PLAN LOCAL D'URBANISME METROPOLE ROUEN NORMANDIE

MODIFICATION N°2 - PPR
PÔLE DE PROXIMITÉ DE ROUEN

> NOTICE DE PRÉSENTATION ET MOTIFS
DES CHANGEMENTS APPORTÉS

ANNEXE 3 A LA DELIBERATION
D'APPROBATION DU 13 DECEMBRE 2021

h. Secteur St Sever / église : Ajout protection patrimoine bâti

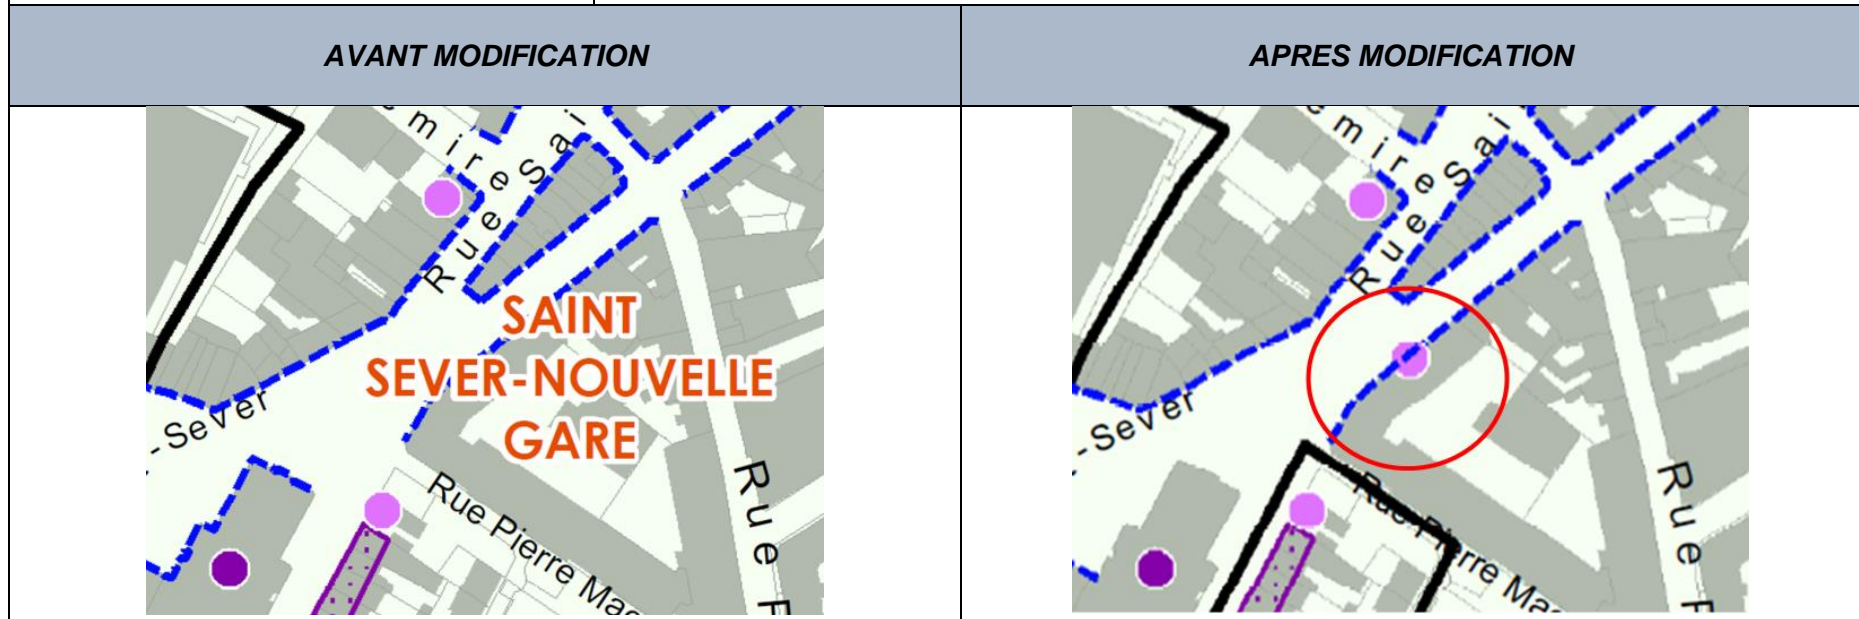
<i>Pièce(s) du PLU concernée(s)</i>	<i>Intitulé</i>	<i>Objet de la modification</i>
4.2 Règlement graphique <ul style="list-style-type: none"> - 4.2.1 Planche 1 : plan de zonage - 4.2.4_Annexes du règlement graphique 4.1.2 Annexes du règlement écrit <ul style="list-style-type: none"> - 4.1.2.1_Fiches patrimoine bâti 	Secteur St Sever / église : protection patrimoine bâti	Ajout de protection patrimoniale pour la façade au 137 rue Lafayette (Élément bâti protection moyenne)

Zone(s) et/ou parcelle(s) concernée(s)	Justification de la modification
Rouen Gauche – secteur St Sever	La façade de l'ancienne mairie annexe de St Sever située au 137 rue Lafayette (MW 281) présente un réel intérêt architectural et patrimonial qui nécessite une protection.

i. Secteur Boulingrin : Ajout d'une protection du patrimoine végétal

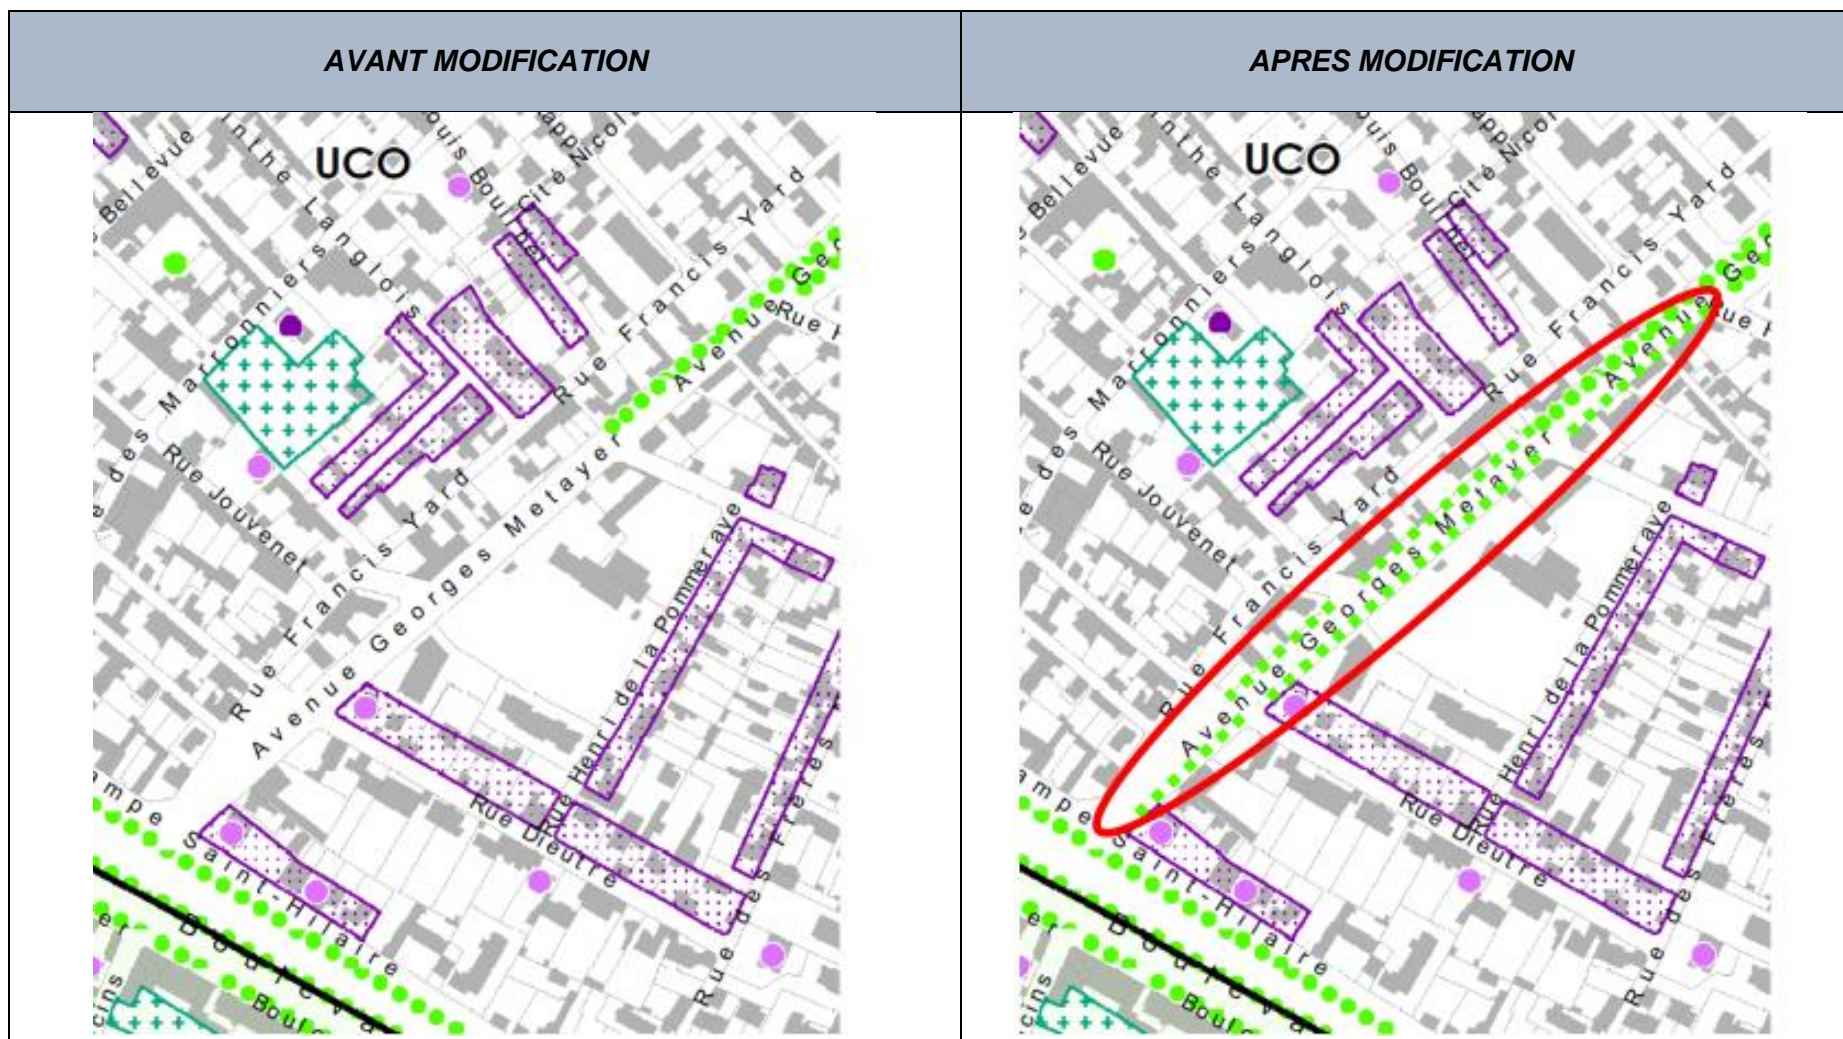
<i>Pièce(s) du PLU concernée(s)</i>	<i>Intitulé</i>	<i>Objet de la modification</i>
4.2.1 Règlement graphique Planche 1 : plan de zonage	Secteur Boulingrin : Ajout d'une protection du patrimoine végétal	Intégration d'une protection d'un alignement d'arbres remarquables sur l'espace public
<i>Zone(s) et/ou parcelle(s) concernée(s)</i>	<i>Justification de la modification</i>	
<i>Rouen Droite – secteur Boulingrin</i>	La rue Georges METAYER présente un alignement d'arbre dont la transcription au règlement graphique est incomplète. Il est nécessaire de l'intégrer en totalité dans le règlement graphique

j. Secteur Orléans : Ajout de plusieurs protections du patrimoine végétal

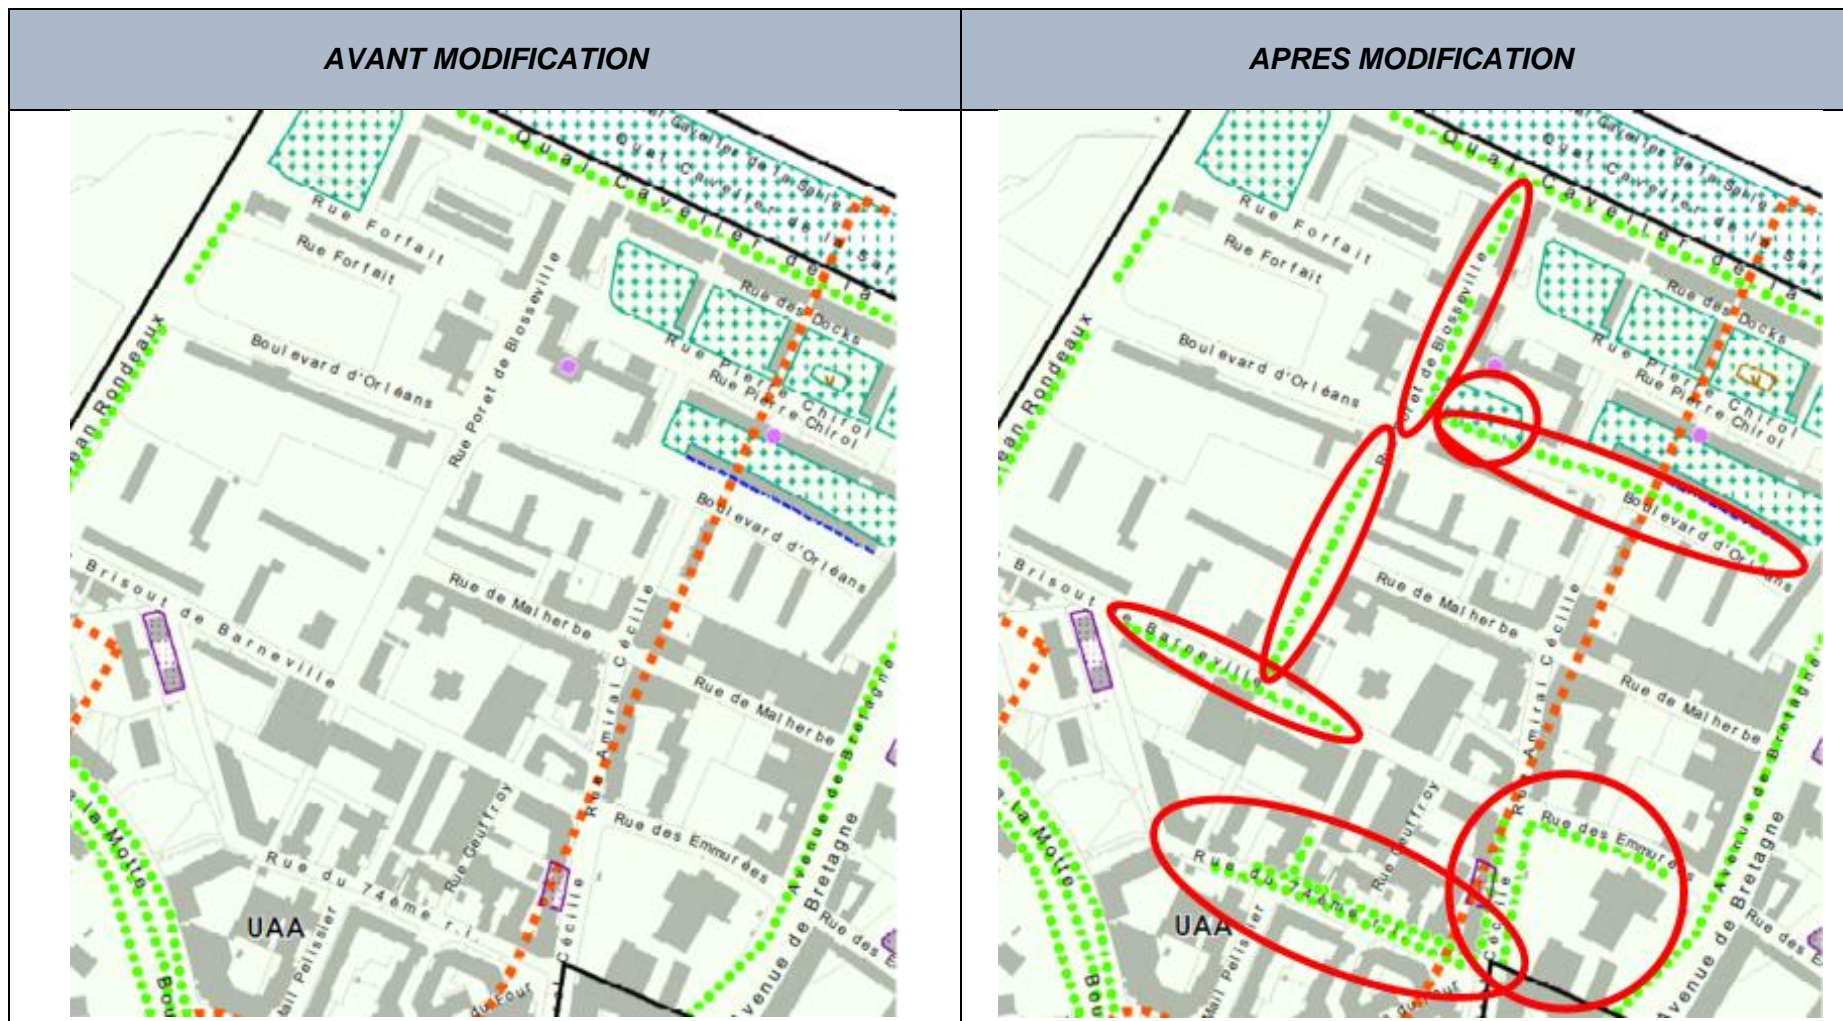
<i>Pièce(s) du PLU concernée(s)</i>	<i>Intitulé</i>	<i>Objet de la modification</i>
4.2.1 Règlement graphique Planche 1 : plan de zonage	Secteur Orléans : Ajout de plusieurs protections du patrimoine végétal	Recensement d'alignements d'arbres remarquables et classement square public en Parc-Cœur d'îlot
<i>Zone(s) et/ou parcelle(s) concernée(s)</i>	<i>Justification de la modification</i>	
<i>Rouen Gauche – secteur Orléans</i>	<p>Les rues du secteur Orléans présentent des alignements d'arbres dont la transcription au règlement graphique est incomplète Il est nécessaire de les intégrer en totalité dans le règlement graphique. De même, un zonage de Parc Cœur d'Îlot Coulée verte doit être transcrit sur le square / aire de jeux dont les arbres sont structurants.</p>

k. Secteur Ouest : Ajout d'une protection du patrimoine végétal et modification de la ligne d'implantation

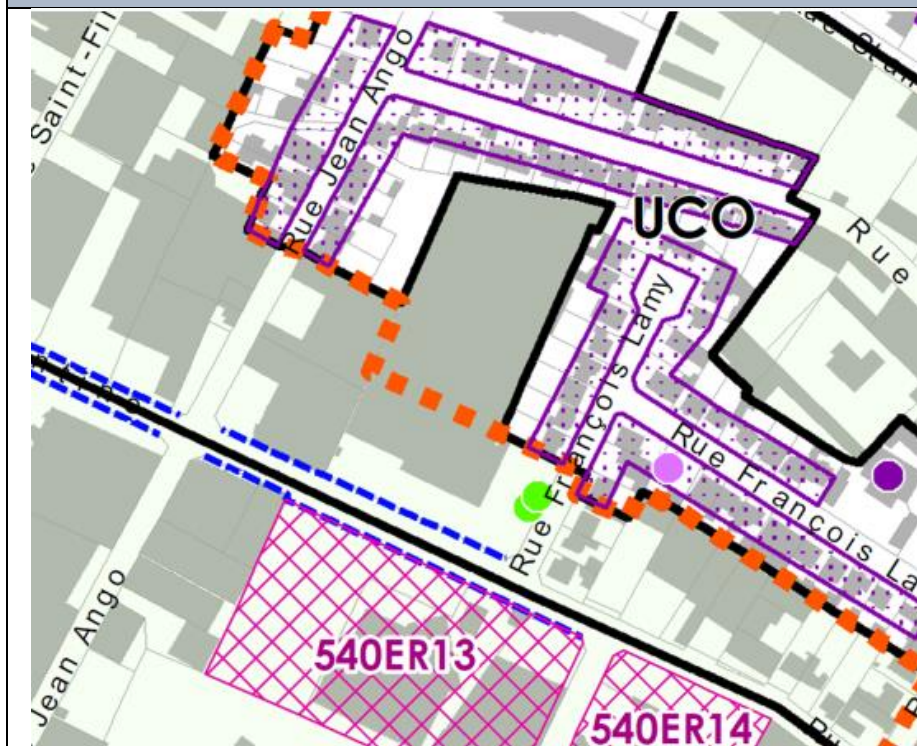
<i>Pièce(s) du PLU concernée(s)</i>	<i>Intitulé</i>	<i>Objet de la modification</i>
4.2 Règlement graphique <ul style="list-style-type: none"> - 4.2.1 Planche 1 : plan de zonage - 4.2.2 Planche 2 : plan de morphologie urbaine 	Secteur Ouest : Ajout d'une protection du patrimoine végétal et modification de la ligne d'implantation	Recensement d'un alignement d'arbres remarquables sur parcelle privée (KX 276) et modification de la ligne minimale d'implantation
<i>Zone(s) et/ou parcelle(s) concernée(s)</i>	<i>Justification de la modification</i>	
<i>Rouen droite – secteur Ouest</i>	<p>La parcelle KX 276 (Dépôt de Conforama) présente un alignement d'arbres sur sa limite avec le domaine public.</p> <p>Cet alignement est bien présent dans le paysage qu'il contribue à qualifier. Il est donc nécessaire de préserver cet alignement en lui instaurant une protection et en recalant la ligne d'implantation sur la parcelle pour mettre à distance les futurs bâtiments.</p>

I. Secteur Lafayette : modification des hauteurs et implantations

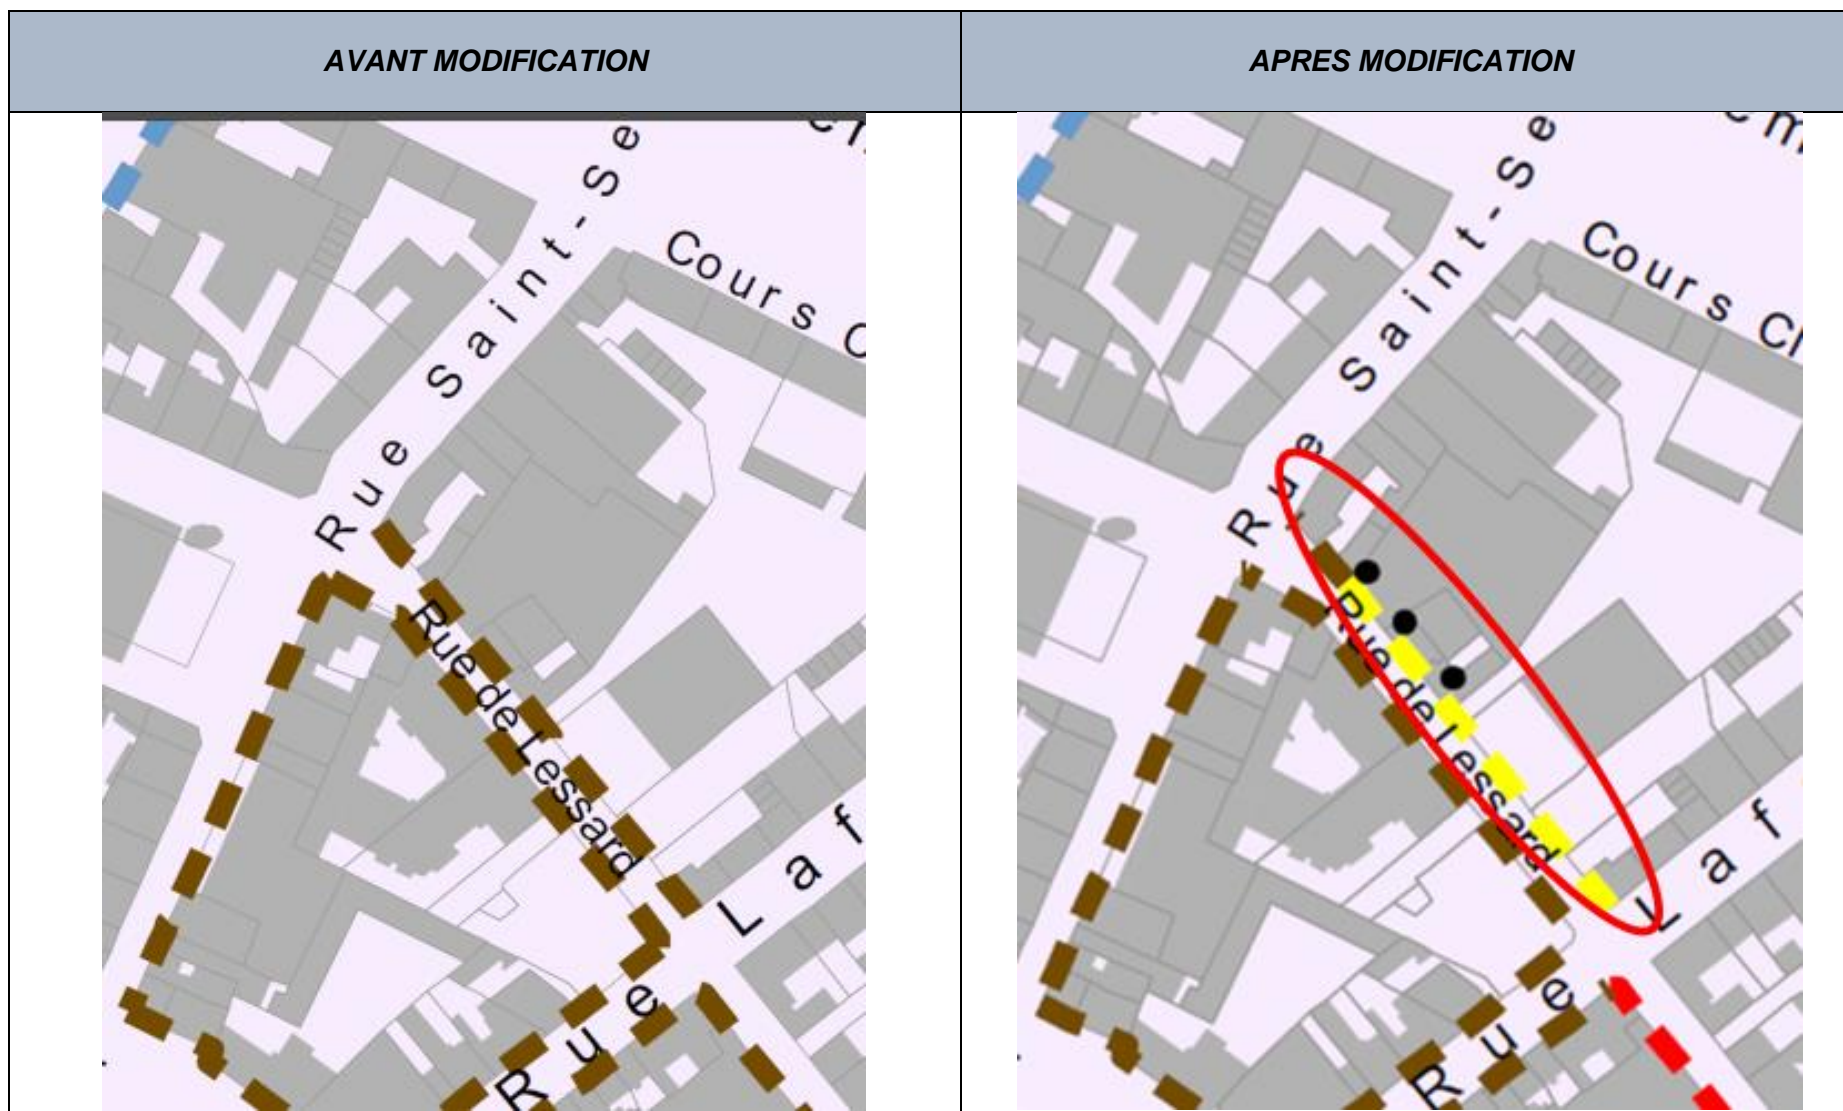
Pièce(s) du PLU concernée(s)	Intitulé	Objet de la modification
4.2.2 Règlement graphique Planche 2 : plan de morphologie urbaine	Secteur Lafayette : modification des hauteurs et implantations	Modification des hauteurs graphiques linéaires de 13m à 7m à l'égout/acrotère et instauration d'une ligne minimale d'implantation
Zone(s) et/ou parcelle(s) concernée(s)	Justification de la modification	
Rouen Gauche - Secteur Lafayette	<p>L'îlot Lafayette est stratégique à l'échelle du quartier. D'une épaisseur importante, il est marqué côté « rue de Lessard » par la présence prégnante d'un transformateur EDF et par la présence de quelques bâtiments disparates et peu qualitatifs.</p> <p>La rue de Lessard est étroite (environ 10 m) et bordée sur la rive Sud de constructions nouvelles à R+3+C (soit environ 13 m à l'acrotère).</p> <p>Aussi, il est important d'encadrer la mutation de cet îlot de façon à préserver les constructions existantes et à y introduire des objectifs qualitatifs par une OAP.</p> <p>Cependant, les études étant encore à conforter pour modifier sa rédaction.</p> <p>Dans cette attente, il est nécessaire, dans un premier temps de limiter la hauteur des constructions sur la rive Nord de la rue de Lessard à 7m à l'égout de toiture / acrotère, et d'introduire une ligne minimale d'implantation à 5m de la limite avec le domaine public sur les parcelles MP 10, 74 et 75 afin de varier le front bâti, apporter un rythme et favoriser la perception des espaces végétalisés privés depuis l'espace public.</p> <p>La hauteur à l'angle de la rue St Sever et la rue de Lessard est maintenue à 13m à l'égout/acrotère afin de mieux marquer l'angle et équilibrer les volumes avec la construction lui faisant face. La hauteur à 13m doit se limiter aux parcelles MP 07,08 et 09 rue de Lessard.</p>

m. Secteur Nouvelle Gare : modification des hauteurs

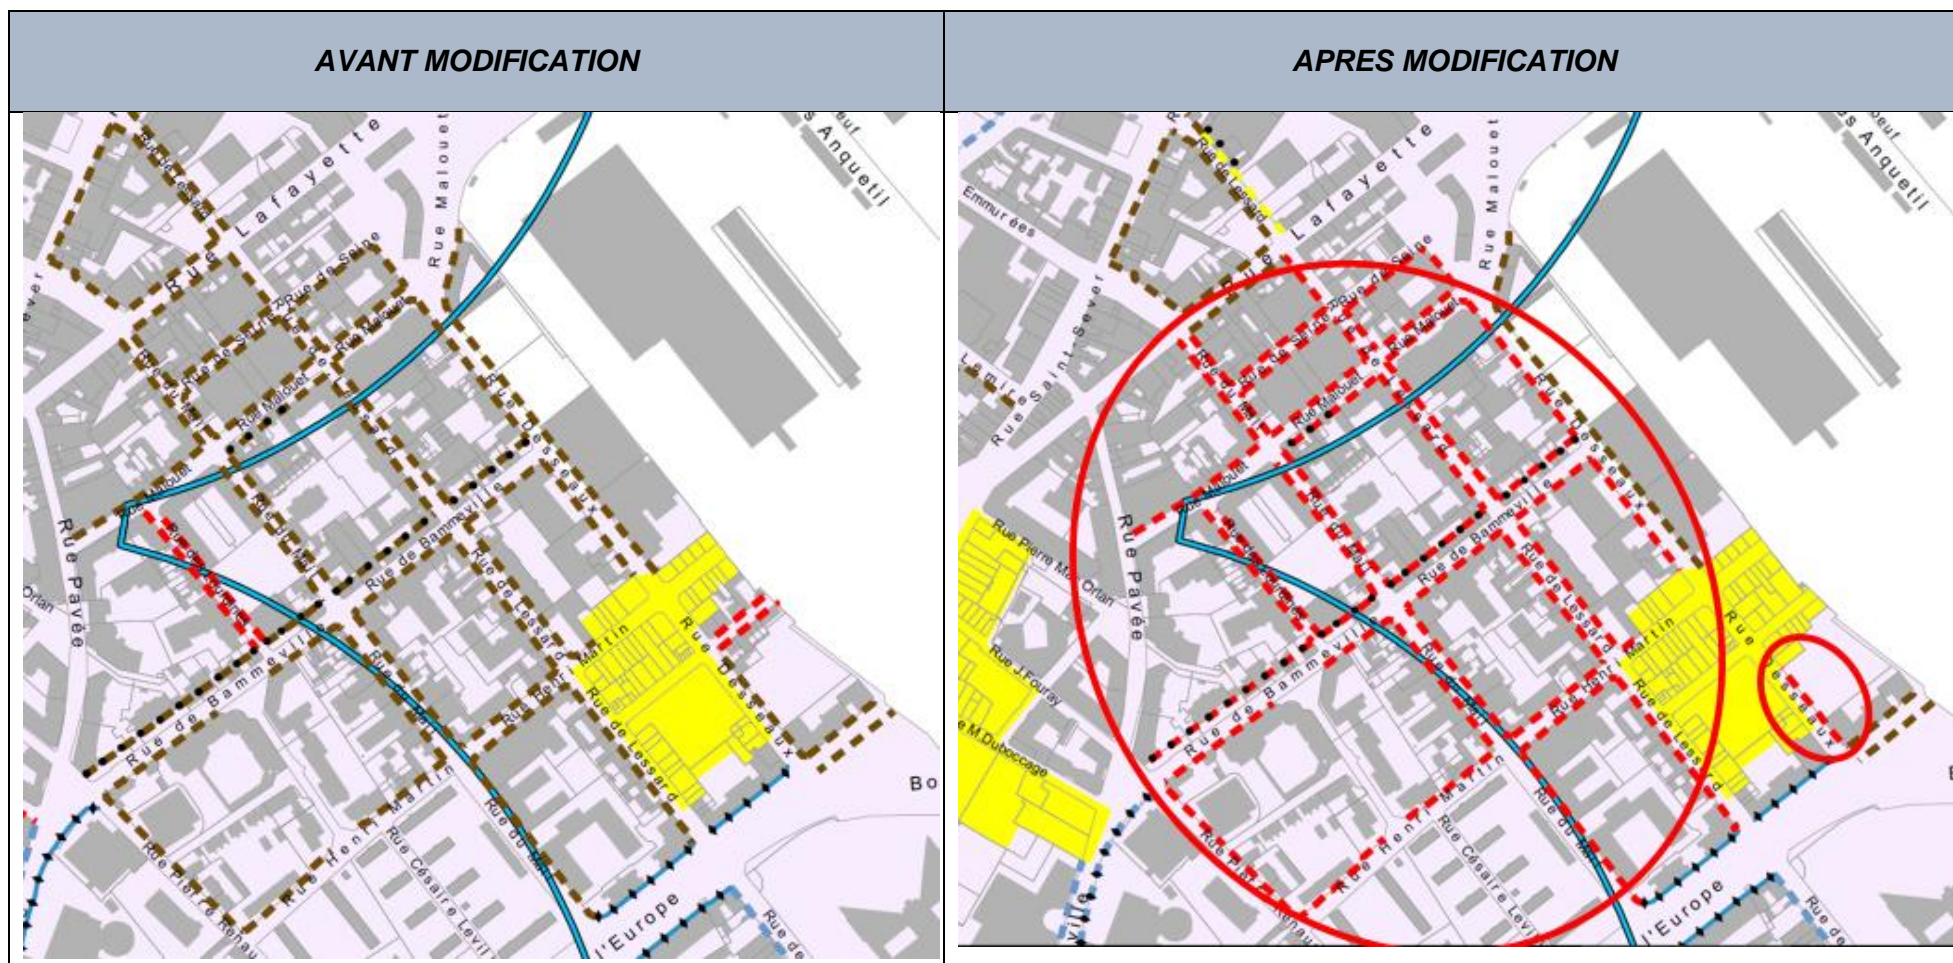
<i>Pièce(s) du PLU concernée(s)</i>	<i>Intitulé</i>	<i>Objet de la modification</i>
4.2.2 Règlement graphique Planche 2 : plan de morphologie urbaine	Secteur Nouvelle Gare : modification des hauteurs	Modification des hauteurs graphiques linéaires de 13m à 10 m à l'égout/acrotère sur la majorité des ilots du secteur.
<i>Zone(s) et/ou parcelle(s) concernée(s)</i>	<i>Justification de la modification</i>	
Rouen Gauche – Secteur Nouvelle Gare	<p>Le secteur du « faubourg St Sever » comporte des ensembles bâtis cohérents, ainsi qu'un patrimoine bâti de la fin du XIXème/début du XXème qu'il convient de préserver et de mettre en valeur.</p> <p>Baisser la hauteur maximale autorisée de 13m à 10m permet de mieux intégrer le bâti nouveau à ce tissu, et également de préserver l'ambiance urbaine en garantissant un meilleur rapport largeur de voie/hauteur du bâti (voies étroites).</p> <p>La ligne minimale d'implantation rue de Bammeville visait historiquement à recaler le front bâti pour permettre, à long terme, l'élargissement des espaces publics en lien avec les accès à la nouvelle gare. Les études urbaines sur le secteur ont démontré que l'élargissement n'était plus nécessaire.</p> <p>Cependant, afin de varier le front bâti et ménager des respirations dans ce secteur dense, il convient de maintenir les lignes minimales d'implantation rue de Bammeville en accompagnement de la diminution des hauteurs et rue Malouet.</p> <p>A terme, les implantations seront plus finement calées, afin de tendre vers l'effet de variation attendu.</p> <p>Ces reculs permettront également de mieux séquencer la voie, et de favoriser la perception des espaces verts privés depuis l'espace public.</p>
